2 Öffentliche Auslegung (§ 3 Abs. 2 BauGB)

2.1 Die öffentliche Auslegung fand in der Zeit vom 22.06.2020 bis 22.07.2020 mit der Entwurfsfassung vom 24.04.2020 statt.

2.2 Von folgenden Bürgern (Öffentlichkeit) wurden Anregungen geäußert, die wie folgt behandelt werden: Es wird darauf hingewiesen, dass aus Gründen des Datenschutzes die Namen und Adressen der Bürger, die eine Stellungnahme im Rahmen der öffentlichen Auslegung gemäß § 3 Abs. 2 BauGB abgegeben haben, geschwärzt wurden. Die Nummerierung erfolgt chronologisch neu für jede Beteiligung, so dass bei einer fortlaufenden Aufnahme im Dokument bei mehreren öffentlichen Auslegungen kein Bezug zwischen den Nummerierungen besteht.

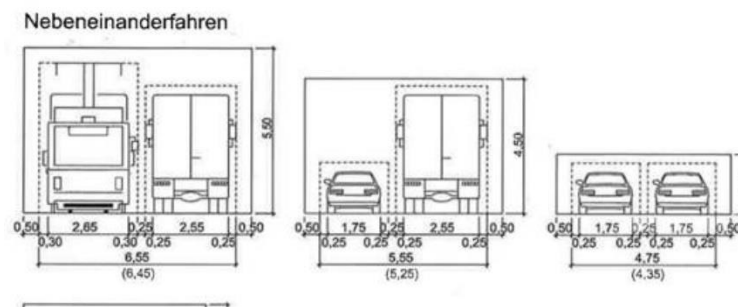
Es ist aufgrund der Zweckbestimmung der Straße als reine Anliegerstraße die Festsetzung einer Verkehrsfläche mit besonderer Zweckbestimmung als öffentlicher Weg/Anliegerstraße gem. § 9 Abs. 1 Nr. 11 BauGB in Verbindung mit Nr. 6.3 PlanZV ausreichend.

Für eine Anliegerstraße mit Begegnungsverkehr ist ein Straßenquerschnitt von 4,5 Meter auch für die Anfahrbarkeit der Straße durch Rettungsfahrzeuge oder Müllfahrzeuge vollständig ausreichend.

Es besteht im Gegensatz zu der Begründung im Bebauungsplan keinerlei Notwendigkeit für die Anfahrbarkeit mit Rettungsfahrzeugen oder mit Müllfahrzeugen, eine überdimensionierte Straßenbreite festzusetzen.

Bei einem Regelquerschnitt von 4,5 Metern ist ein Begegnungsverkehr und auch ein Befahren mit Einsatzfahrzeugen ohne Problem möglich.

Eine Straßenbreite mit nur 4,50 m ist daher für den maßgebenden Begegnungsfall nicht praxisgerecht:

Im Bebauungsplan sind entlang der künftigen Bauplätze 50 cm Abstand zur öffentlichen Verkehrsfläche textlich festgelegt, sodass dieser Sicherheitsraum im öffentlichen Straßenbereich nicht mehr berücksichtigt werden muss.

Deshalb kann die ursprüngliche Auslegung auf 6,00 m lichte Fahrbahnbreite um 50 cm auf 5,50 m verringert werden. Dies wird im Entwurf entsprechend eingearbeitet (Gesamtbreite inkl. Randeinfassung 5,80 m)."

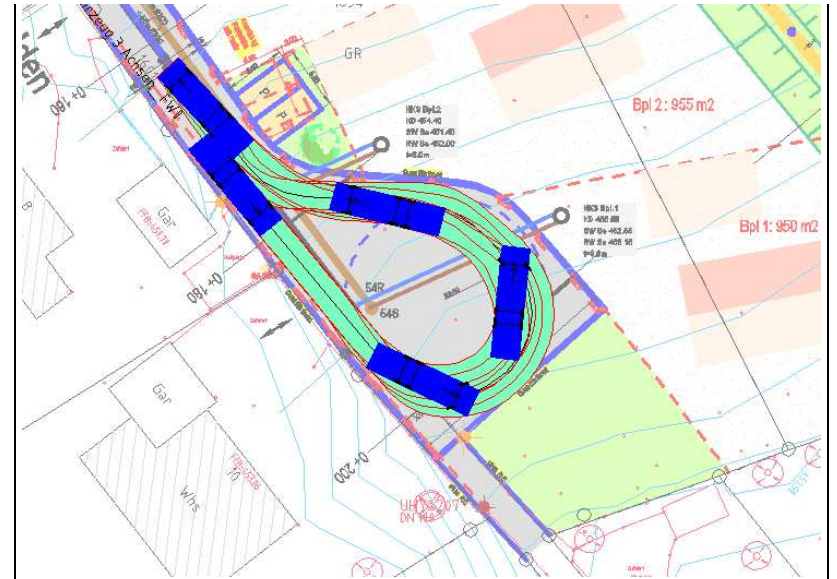
<p>auf Wohnbauflächen / Private Grünflächen zu Gunsten des öffentlichen Straßenbaus auf Wohnbauflächen / private Grünflächen verzichtet wird und darüberhinausgehend der Gemeinde der Stadt Markdorf durch geringere verkaufbaren Bauflächen ein Einnahmeverlust entsteht.</p> <p>Die Festsetzung einer Straße mit einem Regelquerschnitt von 6,3 Meter widerspricht dem Gebietscharakter, da es sich bei dem Ortsteil Riedheim um einen ländlichen Ortsteil der Stadt Markdorf handelt. Die Erschließung dieses Gebietes mit einem Regelquerschnitt von 6,3 m entspricht nicht dem Gebietscharakter.</p>	<p>der o.a. seitliche Sicherheitsraum von je 0,50 m gewährleistet ist, wird die Straßenbreite fortführend um 0,50 m auf 5,80 m verringert. Eine darüber hinaus gehende Verschmälerung der Verkehrsfläche wird auf Grund der o.g. Ausführungen als nicht sinnvoll erachtet.</p>
<p>2. Planung eines Wendehammers mit einem Radius von 10 Metern.</p> <p>Mit der gleichen Begründung wie vorstehend, wird auch die Festsetzung des Wendehammers mit einem Radius von 10 Metern als überdimensioniert gerügt.</p> <p>Der Größenausgestaltung des Wendehammers ist abhängig von von der Schleppkurve notwendiger Einsatzfahrzeuge.</p> <p>Für die ausreichenden 2-achsige Müllfahrzeuge genügt eine Wendeanlage von ca. 9x15,5. Da die Straße als Sackgasse nicht für weiteren öffentlichen Verkehr, wie Busse ausgelegt ist, ist die Wendeanlage zu Gunsten des öffentlichen Spielplatzes zu reduzieren.</p> <p>Zur weiteren Begründung wird auf die Ziffer 1 des "Regelquerschnitts" verwiesen.</p>	<p>Abwägung/Beschluss:</p> <p>Der Ortschafts- bzw. Gemeinderat hat die Bedenken, wie auch jene zur Straßenbreite, zur Kenntnis genommen und ausführlich geprüft.</p> <p>Ausführungen Ingenieurbüro Schwörer:</p> <p>"Der Auslegung der Wendeplatte mit Wenderadius 9 m ist die Schleppkurve eines Müllfahrzeuges zugrunde gelegt (siehe auch beigefügte Skizze). Ein Rückwärtsfahren von Müllfahrzeugen beim Wenden am Ende der Straße ist nicht zulässig.</p> <p>Die gewählten Abmessungen der Wendeplatte mit 20 m sind daher notwendig, um ein Wenden ohne Rangieren zu ermöglichen. "</p>

Auf Grund der o.a. Ausführungen wird eine Verringerung der Wendeplatte daher nicht vorgenommen. Vor allem auch im Hinblick auf den angrenzenden Spielplatz legt die Gemeinde einen hohen Wert auf Sicherheit. Ein Wenden größerer Fahrzeuge ohne Rangieren und damit ohne erhöhte Gefahrensituationen ist dem Ortschafts- bzw. Gemeinderat ein großes Anliegen.

Es erfolgt daher keine Planänderung.

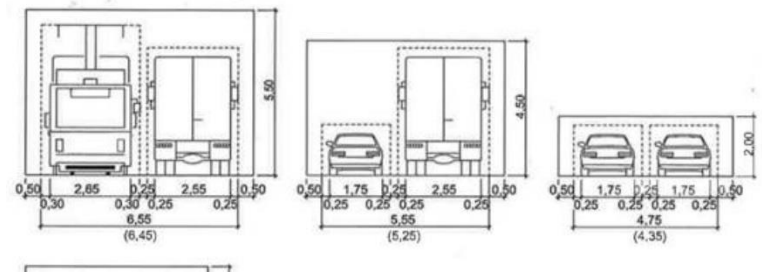
Der Querschnitt der Torkelhalden wird mit "eine(r) Verbreiterung des Regelquerschnittes auf 6,3m festgesetzt". Die Maßnahme ist in den Abschnitten 7.2.10.5 und 7.2.10.6 ist mit dem Begegnungsfall von PKW und LKW bei "verminderter Geschwindigkeit" begründet.

Diese Breite erscheint für eine kurze Erschließungsstraße ohne Durchgangsverkehr deutlich überdimensioniert.

Wir widersprechen deshalb der Notwendigkeit des geplanten Straßenquerschnittes von 6,3 m und fordern eine angemessene Verringerung der geplanten Straßenbreite.

"Nach RASt 06, Bild 17 (siehe Ausschnitt unten) ist für den Begegnungsfall LKW(Müllfahrzeug) / PKW ein Verkehrsraum von 5,55 m vorgesehen.

Hinzu kommt noch ein seitlicher Sicherheitsraum Raum von je 0,50 m. Dieser Sicherheitsraum ist insbesondere bei einer Grenzbebauung mit Einfriedungen (Zäune, Hecken) oft nicht gegeben.

Die seitliche Aufweitung der Lichtraumprofile von jeweils 0,50 m ist daher bisher in den Straßenraum integriert.

Demzufolge ist die gewählte lichte Straßenbreite mit 6,00 m für die "Sackgasse" realistisch.

Im Bebauungsplan sind entlang der künftigen Bauplätze 50 cm Abstand zur öffentlichen Verkehrsfläche textlich festgelegt, sodass dieser Sicherheitsraum im öffentlichen Straßenbereich nicht mehr berücksichtigt werden muss.

Deshalb kann die ursprüngliche Auslegung auf 6,00 m lichte Fahrbahnbreite um 50 cm auf 5,50 m verringert werden. Dies wird im Entwurf entsprechend eingearbeitet (Gesamtbreite inkl. Randeinfassung 5,80 m)."

<p>Straßenbreite fortführend um 0,50 m auf 5,80 m verringert. Eine darüber hinaus gehende Verschmälerung der Verkehrsfläche wird auf Grund der o.g. Ausführungen als nicht sinnvoll erachtet.</p>

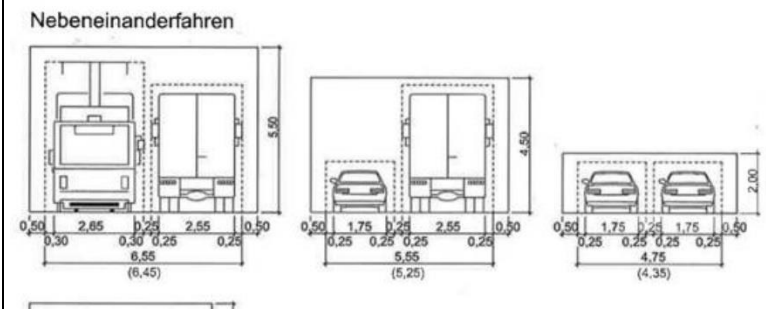
Der Regelquerschnitt für die auszubauende Torkelhalden mit 6,3 Metern ist überdimensioniert. Es handelt sich bei der Torkelhalden um eine Anliegerstraße, die keinen Durchgangsverkehr aufnimmt, sondern die am Ende mit einer Wendeplatte versehen sein soll. Von daher ist die Festsetzung als Verkehrsfläche gem. § 9 Abs. 1 Nr. 11 BauGB Nr. 6 und Nr. 6.1 PlanZV völlig überdimensioniert.

Es ist aufgrund der Zweckbestimmung der Straße als reine Anliegerstraße die Festsetzung einer Verkehrsfläche mit besonderer Zweckbestimmung als öffentlicher Weg/Anliegerstraße gem. § 9 Abs. 1 Nr. 11 BauGB in Verbindung mit Nr. 6.3 PlanZV ausreichend.

Für eine Anliegerstraße mit Begegnungsverkehr ist ein Straßenquerschnitt von 4,5 Metern auch für die Anfahbarkeit der Straße durch Rettungsfahrzeuge oder Müllfahrzeuge vollständig ausreichend.

Es besteht im Gegensatz zu der Begründung im Bebauungsplan keinerlei Notwendigkeit für die Anfahbarkeit mit Rettungsfahrzeugen oder mit Müllfahrzeugen, eine überdimensionierte Straßenbreite festzusetzen.

Bei einem Regelquerschnitt von 4,5 Metern ist ein Begegnungsverkehr und auch ein Befahren mit Einsatzfahrzeugen ohne Problem möglich.

Demzufolge ist die gewählte lichte Straßenbreite mit 6,00 m für die "Sackgasse" realistisch.

Eine Breite zwischen den Borden von 5,55 m, besser 5,75 m betrachten wir für den vorliegenden Fall als Mindestmaß.

Im Bebauungsplan sind entlang der künftigen Bauplätze 50 cm Abstand zur öffentlichen Verkehrsfläche textlich festgelegt, sodass dieser Sicherheitsraum im öffentlichen Straßenbereich nicht mehr berücksichtigt werden muss.

Deshalb kann die ursprüngliche Auslegung auf 6,00 m lichte Fahrbahnbreite um 50 cm auf 5,50 m verringert werden. Dies wird im Entwurf entsprechend eingearbeitet (Gesamtbreite inkl. Randeinfassung 5,80 m)."

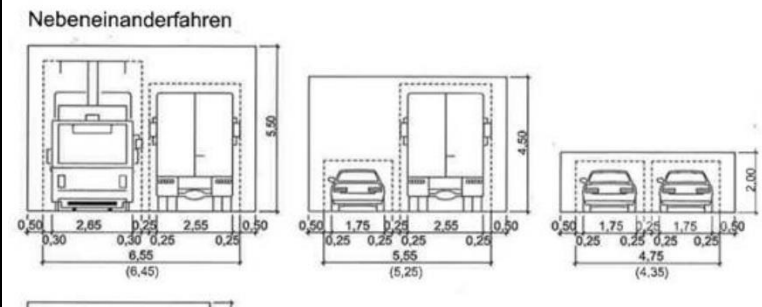
<p>Die Planung, die Torkelhalden auf eine Breite von 6,30 m auszubauen und daran entlang mehrere öffentliche Parkplätze vorzusehen sowie einen großen Wendeplatz zu bauen, entspricht nicht unseren Wünschen und Bedürfnissen. Ein sog. Spielplatz dürfte völlig überflüssig sein, da alle Anlieger ausreichend eigene Gärten haben. Unser Vorschlag wäre, die Straße als verkehrsberuhigte Zone nur für Anliegerverkehr frei zu geben und den Ausbau nicht zu sehr auf das Befahren durch Autos auszuliegen, sondern am Friedhof, wo ausreichend öffentliche Parkplätze zur Verfügung stehen, eine Bushaltestelle einzurichten, so dass auch eine ordentliche ÖPNV-Anbindung möglich ist. Wir nutzen diesbezüglich unsere rechtliche Möglichkeit einer Stellungnahme über Rechtsanwalt xxxxx. Darüber hinaus wünschen wir uns als direkt von den landschaftlichen und finanziellen Auswirkungen Betroffene eine stärkere Einbeziehung in die Planung.</p>	<p>Abwägung/Beschluss: Ausführungen Ingenieurbüro Schwörer:</p> <p>"Nach RASt 06, Bild 17 (siehe Ausschnitt unten) ist für den Begegnungsfall LKW(Müllfahrzeug) / PKW ein Verkehrsraum von 5,55 m vorgesehen.</p> <p>Hinzu kommt noch ein seitlicher Sicherheitsraum Raum von je 0,50 m. Dieser Sicherheitsraum ist insbesondere bei einer Grenzbebauung mit Einfriedungen (Zäune, Hecken) oft nicht gegeben.</p> <p>Die seitliche Aufweitung der Lichtraumprofile von jeweils 0,50 m ist daher bisher in den Straßenraum integriert.</p> <p>Demzufolge ist die gewählte lichte Straßenbreite mit 6,00 m für die "Sackgasse" realistisch.</p>

Eine Breite zwischen den Borden von 5,55 m, besser 5,75 m betrachten wir für den vorliegenden Fall als Mindestmaß.

Im Bebauungsplan sind entlang der künftigen Bauplätze 50 cm Abstand zur öffentlichen Verkehrsfläche textlich festgelegt, sodass dieser Sicherheitsraum im öffentlichen Straßenbereich nicht mehr berücksichtigt werden muss.

Deshalb kann die ursprüngliche Auslegung auf 6,00 m lichte Fahrbahnbreite um 50 cm auf 5,50 m verringert werden. Dies wird im Entwurf entsprechend eingearbeitet (Gesamtbreite inkl. Randeinfassung 5,80 m)."

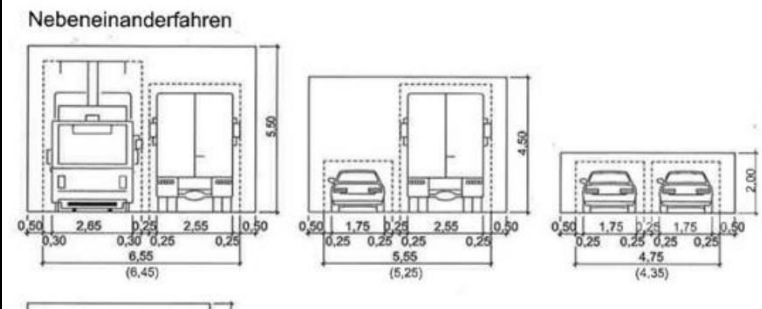
Nun planen Sie ein Neubaugebiet mit 12 Häusern, die Verlegung und den Ausbau der Torkelhalden auf eine Breite von 6,30 m mit 7 öffentlichen Parkplätzen und einem Wendekreis mit einem Radius von 10 m.

Gemäß Ihren Ausführungen wird die Torkelhalden eine Anliegerstraße ohne Durchgangsverkehr bleiben. Ich halte aus diesem Grund eine Verbreiterung der Torkelhalden von aktuell 3,30 m auf geplante 6,30 m, was fast einer Verdoppelung der Straßenbreite entspricht, für völlig überdimensioniert und unnötig.

Hinzu kommt noch ein seitlicher Sicherheitsraum Raum von je 0,50 m. Dieser Sicherheitsraum ist insbesondere bei einer Grenzbebauung mit Einfriedungen (Zäune, Hecken) oft nicht gegeben.

Demzufolge ist die gewählte lichte Straßenbreite mit 6,00 m für die "Sackgasse" realistisch.

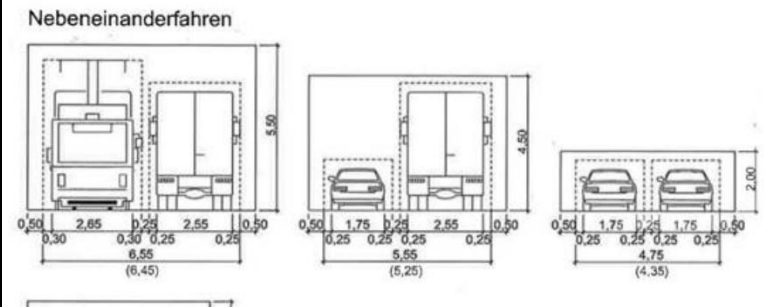
1.2 Auch die Festsetzung als allgemeine Verkehrsfläche gem. § 9 Abs. 1 Nr. 11 BauGB Nr. 6 und Nr. 6.1 PlanZV überdimensioniert.

Es ist aufgrund der Zweckbestimmung der Straße als reine Anliegerstraße die Festsetzung einer Verkehrsfläche mit besonderer Zweckbestimmung als öffentlicher Weg/Anliegerstraße gem. § 9 Abs. 1 Nr. 11 BauGB in Verbindung mit Nr. 6.3 PlanZV ausreichend.

Es besteht im Gegensatz zu der Begründung im Bebauungsplan keinerlei Notwendigkeit für die Anfahrbarkeit mit Rettungsfahrzeugen oder mit Müllfahrzeugen, eine größere Straßenbreite festzusetzen. Bei einem Regelquerschnitt von 4,5 m ist ein Begegnungsverkehr und

Hinzu kommt noch ein seitlicher Sicherheitsraum Raum von je 0,50 m. Dieser Sicherheitsraum ist insbesondere bei einer Grenzbebauung mit Einfriedungen (Zäune, Hecken) oft nicht gegeben.

Demzufolge ist die gewählte lichte Straßenbreite mit 6,00 m für die "Sackgasse" realistisch.

Im Bebauungsplan sind entlang der künftigen Bauplätze 50 cm Abstand zur öffentlichen Verkehrsfläche textlich festgelegt, sodass dieser Sicherheitsraum im öffentlichen Straßenbereich nicht mehr berücksichtigt werden muss.

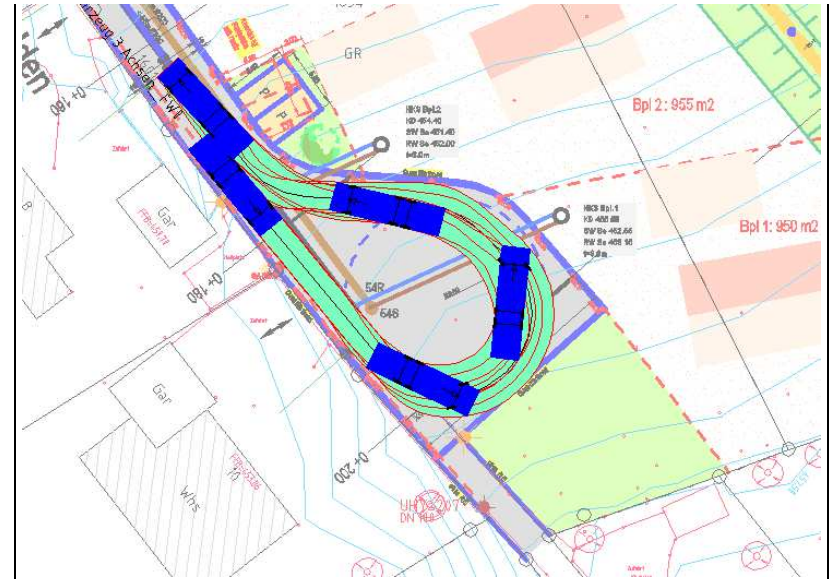
<p>Festsetzungen entsteht der Stadt Markdorf durch geringere verkaufbare Bauflächen weitergehend ein Einnahmeverlust.</p>	
<p>2. Planung eines Wendehammers mit einem Radius von 10 m</p> <p>Mit der gleichen Begründung wie vorstehend wird auch die Festsetzung des Wendehammers mit einem Radius von 10 m als überdimensioniert gerügt.</p> <p>Der Größenausgestaltung des Wendehammers ist abhängig von der Schleppkurve notwendiger Einsatzfahrzeuge.</p> <p>Für die für eine Anliegerstraße ausreichenden 2-achsigen Müllfahrzeuge genügt eine Wendeanlage von ca. 9x15,5. Da die Straße als Sackgasse angelegt ist und auch keinen weiteren öffentlichen Verkehr wie Busverkehr aufzunehmen hat, stellt die Planung der Wendeanlage in der bisherigen Größe einen Planungsfehler auf (Übermaßverbot, Verstoß gegen Grundsatz der Wirtschaftlichkeit). Die Wendeanlage ist von daher zu Gunsten des öffentlichen Spielplatzes zu reduzieren.</p> <p>Zur weiteren Begründung wird auf die Ziffer 1 des "Regelquerschnitts" verwiesen.</p>	<p>Abwägung/Beschluss:</p> <p>Der Ortschafts- bzw. Gemeinderat hat die Bedenken, wie auch jene zur Straßenbreite, zur Kenntnis genommen und ausführlich geprüft.</p> <p>Ausführungen Ingenieurbüro Schwörer:</p> <p>"Der Auslegung der Wendeplatte mit Wenderadius 9 m ist die Schleppkurve eines Müllfahrzeuges zugrunde gelegt (siehe auch beigefügte Skizze). Ein Rückwärtsfahren von Müllfahrzeugen beim Wenden am Ende der Straße ist nicht zulässig.</p> <p>Die gewählten Abmessungen der Wendeplatte mit 20 m sind daher notwendig, um ein Wenden ohne Rangieren zu ermöglichen."</p>

Auf Grund der o.a. Ausführungen wird eine Verringerung der Wendepalte daher nicht vorgenommen. Vor allem auch in Hinblick auf den angrenzenden Spielplatz legt die Gemeinde einen hohen Wert auf Sicherheit. Ein Wenden größerer Fahrzeuge ohne Rangieren und damit ohne erhöhte Gefahrensituationen ist dem Ortschafts- bzw. Gemeinderat ein großes Anliegen.

Es erfolgt daher keine Planänderung.

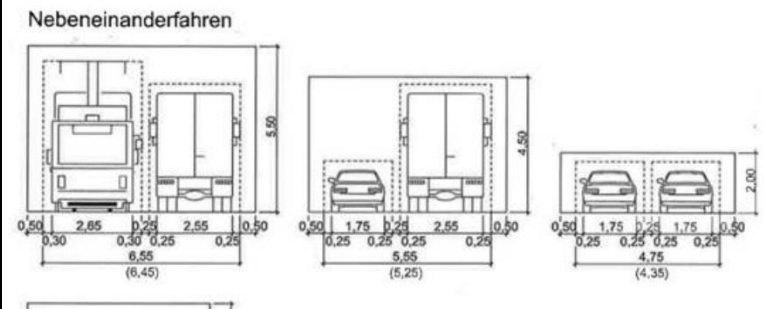
1. Ich glaube Verstanden zu haben, dass eine verkehrsberuhigte Straße (Spielstraße) keine Chance auf Genehmigung hat, da die Vielzahl der Wohneinheiten und das damit verbundene Verkehrsaufkommen ein zu hohes Risiko für spielende Kinder bedeutet. Ich halte auch aus diesem Grund eine Verringerung der Straßenbreite von 6,3m für zwingend erforderlich, weiterhin sollten die 5 Parkplätze welche außerhalb der Straße geplant sind in die Straße integriert werden, beide Maßnahmen würden zu einer Verkehrsberuhigung führen, Kosten senken und zusätzliche m² Bauland generieren.

Hinzu kommt noch ein seitlicher Sicherheitsraum Raum von je 0,50 m. Dieser Sicherheitsraum ist insbesondere bei einer Grenzbebauung mit Einfriedungen (Zäune, Hecken) oft nicht gegeben.

Demzufolge ist die gewählte lichte Straßenbreite mit 6,00 m für die "Sackgasse" realistisch.

<p>Gerade bei Stichstraßen ist ein Begegnungsverkehr wichtig!</p> <p>Im Bebauungsplan sind entlang der künftigen Bauplätze 50 cm Abstand zur öffentlichen Verkehrsfläche textlich festgelegt, sodass dieser Sicherheitsraum im öffentlichen Straßenbereich nicht mehr berücksichtigt werden muss.</p> <p>Deshalb kann die ursprüngliche Auslegung auf 6,00 m lichte Fahrbahnbreite um 50 cm auf 5,50 m verringert werden. Dies wird im Entwurf entsprechend eingearbeitet (Gesamtbreite inkl. Randeinfassung 5,80 m)."</p> <p>Darüber hinaus hat der Ortschafts- bzw. Gemeinderat die Bedenken und Anregungen hinsichtlich der Höhe der Erschließungskosten und u.a. dem Verlust von Wohnbauflächen, v.a. in Hinblick auf die Verhältnismäßigkeit und Wirtschaftlichkeit geprüft. Da gemäß Bebauungsplan Einfriedungen um 0,50 m von der öffentlichen Verkehrsfläche abgerückt sein müssen, wodurch der o.a. seitliche Sicherheitsraum von je 0,50 m gewährleistet ist, wird die Straßenbreite fortführend um 0,50 m auf 5,80 m verringert. Eine darüber hinaus gehende Verschmälerung der Verkehrsfläche wird auf Grund der o.g. Ausführungen als nicht sinnvoll erachtet.</p>
